Service
Service
Service

FL1.0

AD

Service Information

1. Modification de la platine NTSC

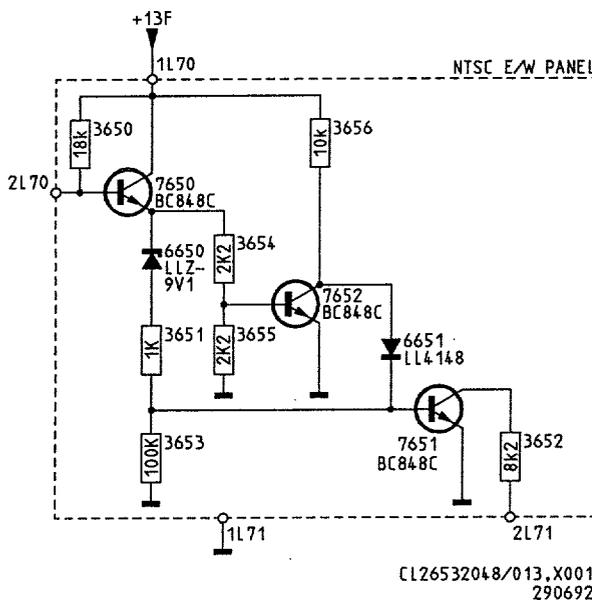
Au cours de la production, cette platine a été modifiée. Cette modification a été introduite dans la semaine 9202. Le nouveau schéma et la liste des pièces sont donnés ci-après.

3650	4822 051 20183	18k 5% 0,1W
3651	4822 051 10102	1k 2% 0,25W
3652	4822 051 10822	8k2 2% 0,25W
3653	4822 051 10104	100k 2% 0,25W
3654	4822 051 20222	2k2 5% 0,1W
3655	4822 051 20222	2k2 5% 0,1W
3656	4822 051 10103	10k 2% 0,25W
6650	4822 130 82583	LLZ-C9V1
6651	4822 130 80446	LL4148
7650	5322 130 42136	BC848C
7651	5322 130 42136	BC848C
7652	5322 130 42136	BC848C
